Bilag 5: Notat med ændringer ved endelig vedtagelse af forslag til lokalplan nr. 555 for et solcelleanlæg ved Kvosted samt forslag til tillæg nr. 71 til Kommuneplan 2017-2029

Forslag til ændret kortbilag 1

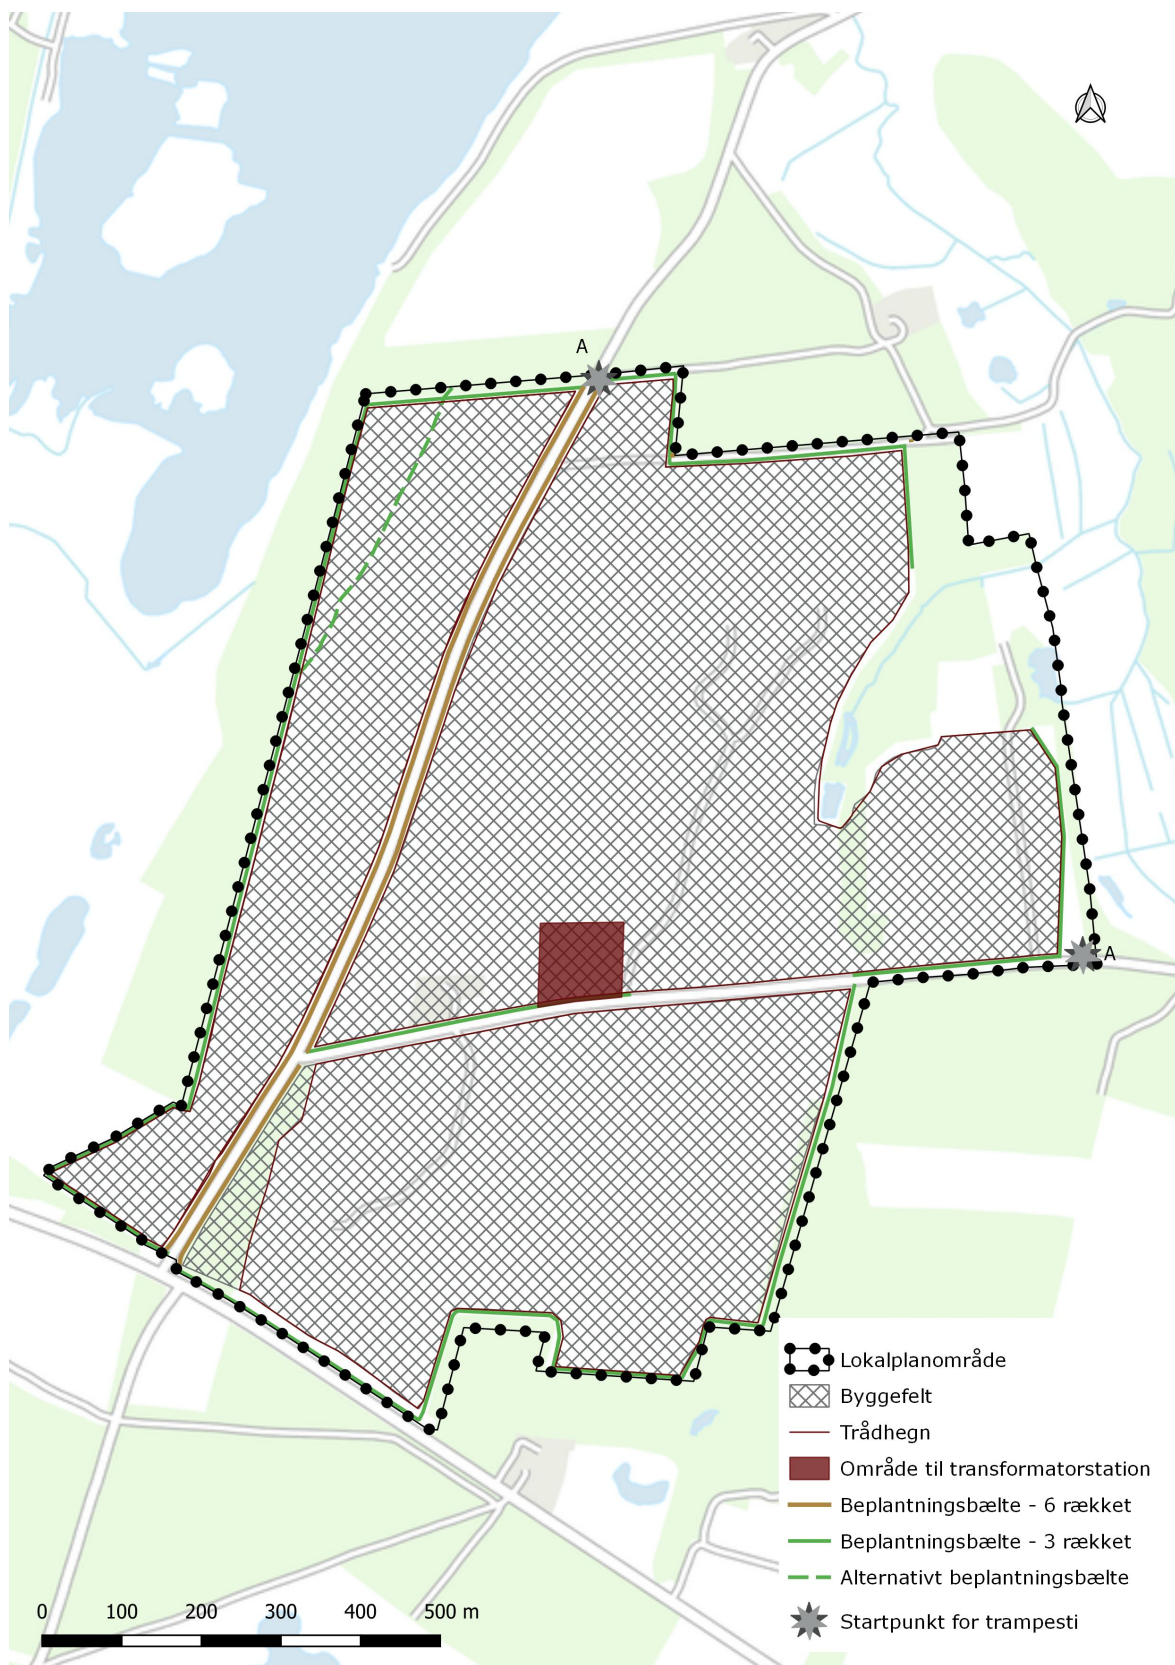
Kortbilag 1 og 2 ændres i overensstemmelse med lokalplanens bestemmelser. Der er foretaget små justeringer på lokalplanens afgrænsning, så den følger skel og værdifuldt landskab; så den følger vejbyggelinjes 12,5 meter langs Skivevej; så den følger brugsgrænsen ved skov mod vest ved Skivevej; og så den følger en berigtiget afgrænsning af et beskyttet naturområde vest for planområdet.

Forslag til ændret kortbilag 2

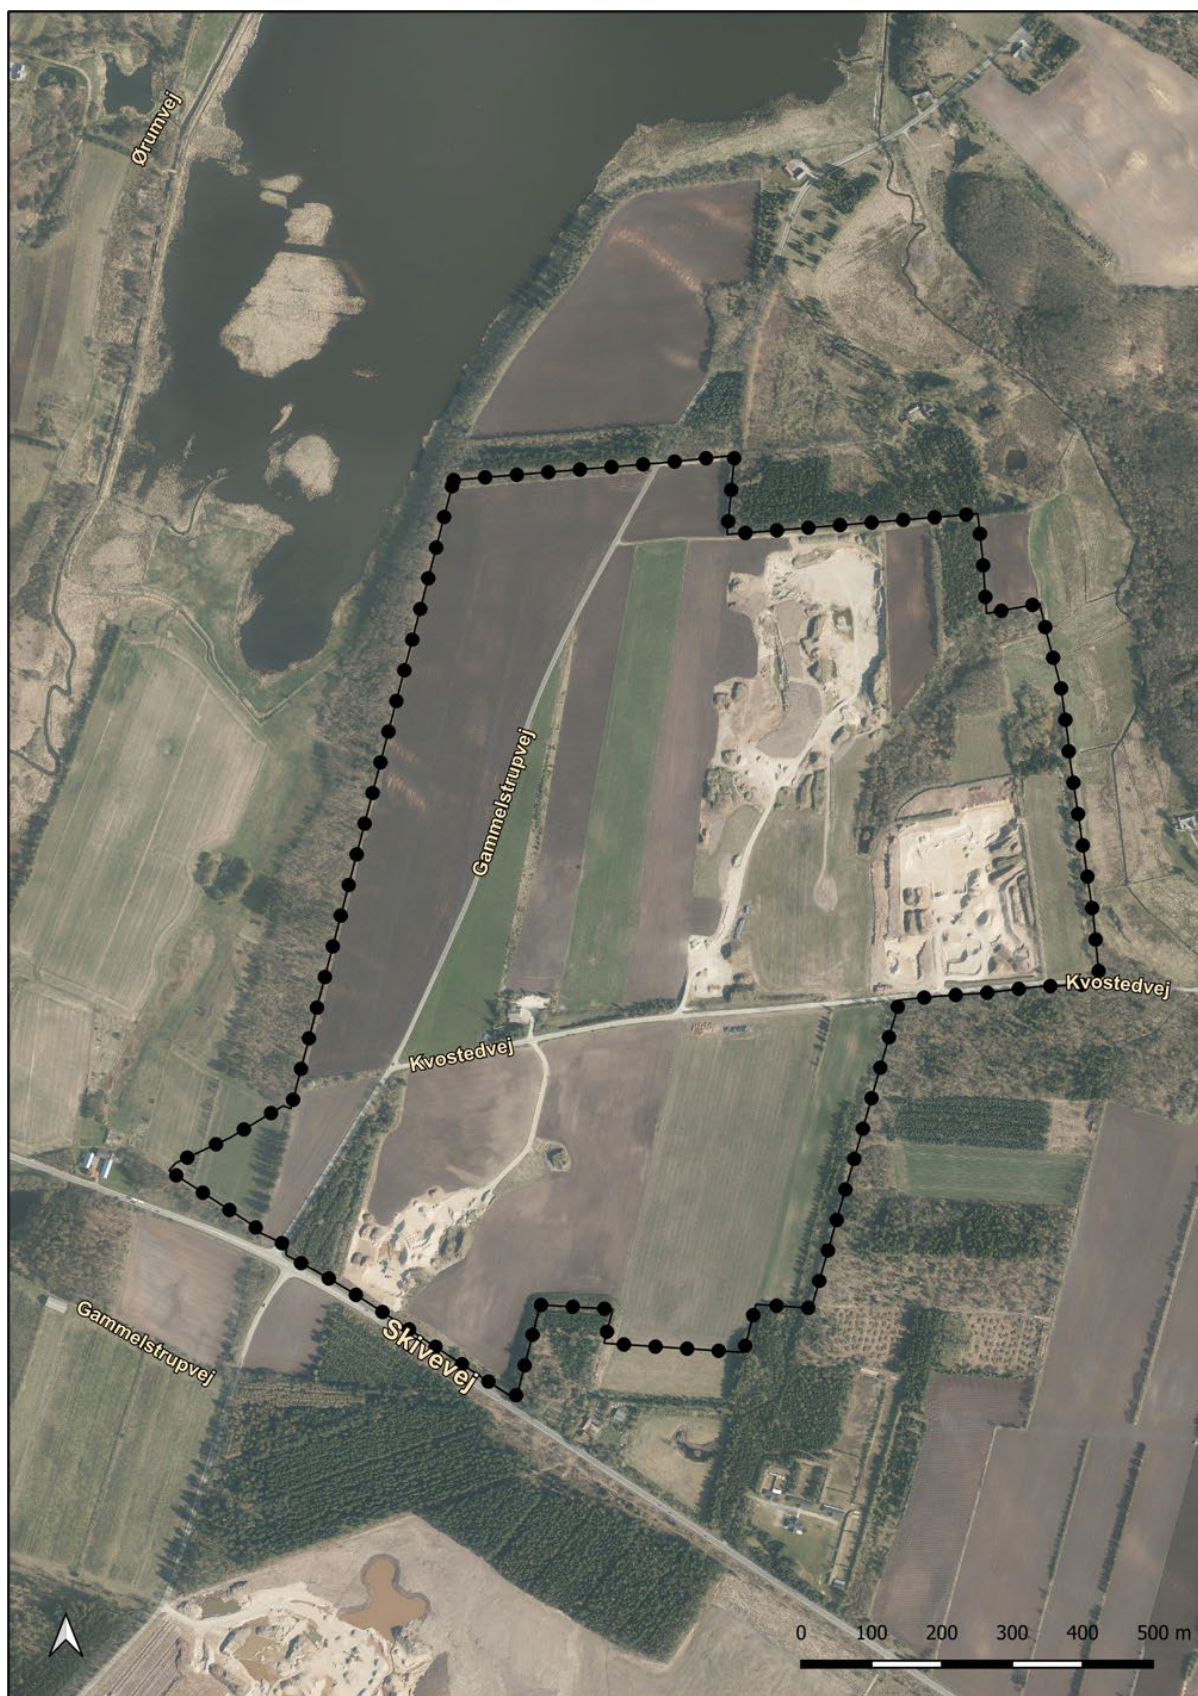
Kortbilag 2 ændres i overensstemmelse med lokalplanens bestemmelser. Der er foretaget små justeringer på byggefeltet i forhold til skrænt langs Skivevej for at holde beplantning ude af værdifuldt landskab mod øst, og for at kunne få plads til beplantning langs Kvostedvej.

Kortbilag 2 ændres i overensstemmelse med lokalplanens bestemmelser, så princippet for beplantning er vist korrekt. Beplantningens placering er præciseret, så den står uden for værdifuldt landskab, og der tilføjes beplantning langs den nordøstligste del Kvostedvej.

Nyt forslag til kort for rammeområde vist på luftfoto til erstatning af kortet på side 4 i kommuneplantillægget.

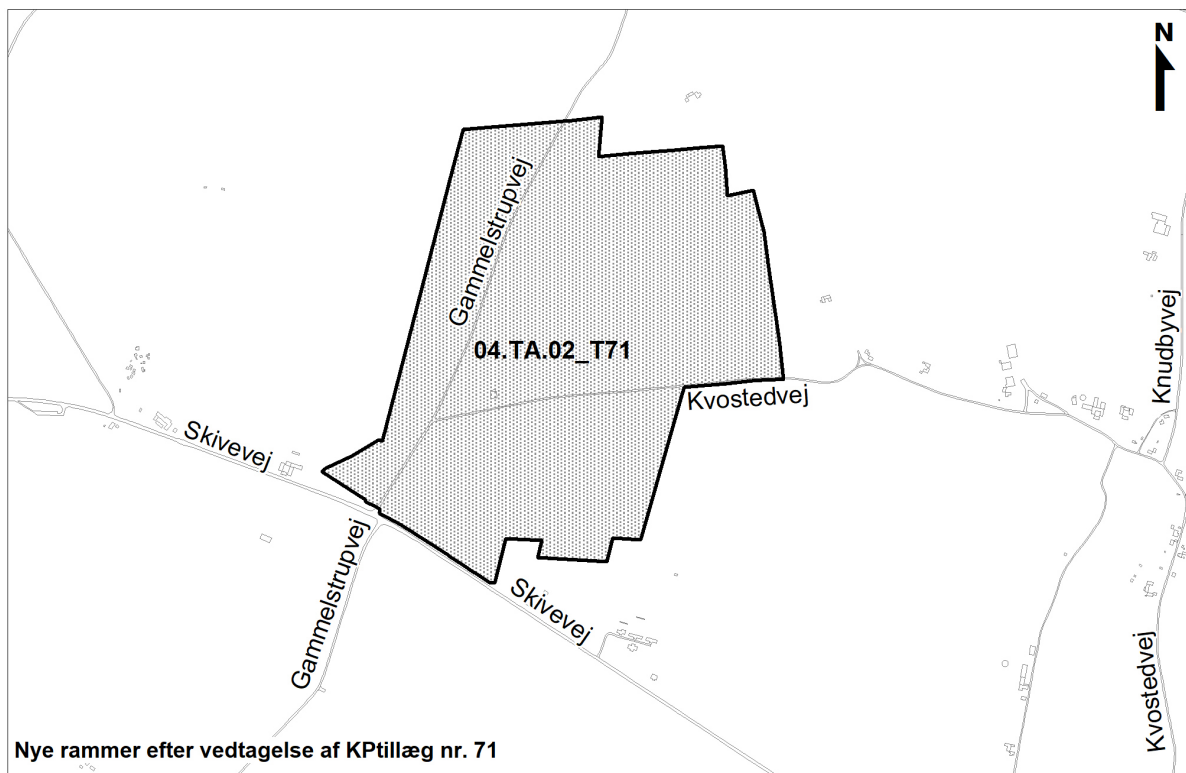
Kort på side 4 og side 7 tilrettes, så rammeområdet svarer til lokalplanafgrænsningen. Forslag til ændrede kort er indsat bagerst i dette notat.
